Figur 19. Innenfor landskapsrommet rundt Midtbyen skal Nidarosdomen være det mest dominerende landemerket.

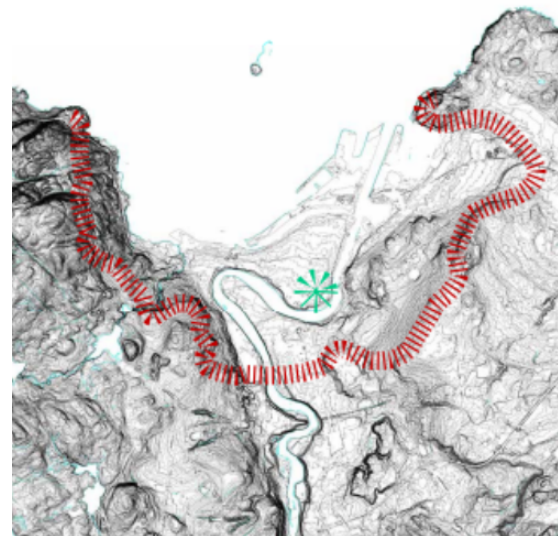
1. Bilde fra Hoemsvegen viser hvordan Nidarosdomen troner i Midtbyens landskapsrom. Høyhus på Nyhavna vil påvirke dette inntrykket, og kan potensielt fungere som brekkstang for flere høyhusprosjekt. Det er vanskelig å forstå hvorfor vi plutselig skal åpne for dette nå, etter så mange år med konsekvent praksis.
2. Fjernvirkninger er muligens ikke vist fra de mest avslørende synspunkter?
3. Høyhusene i sør var kontroversielle i utgangspunktet ved konkurranseforslaget. I ettertid har disse byggene også økt noe i høyde, selv om denne forskjellen i og for seg ikke er avgjørende.
4. Reagerer på at det presenteres to alternativer 1, og 2, der begge involverer høyhus. Det er bra at MAD sitt
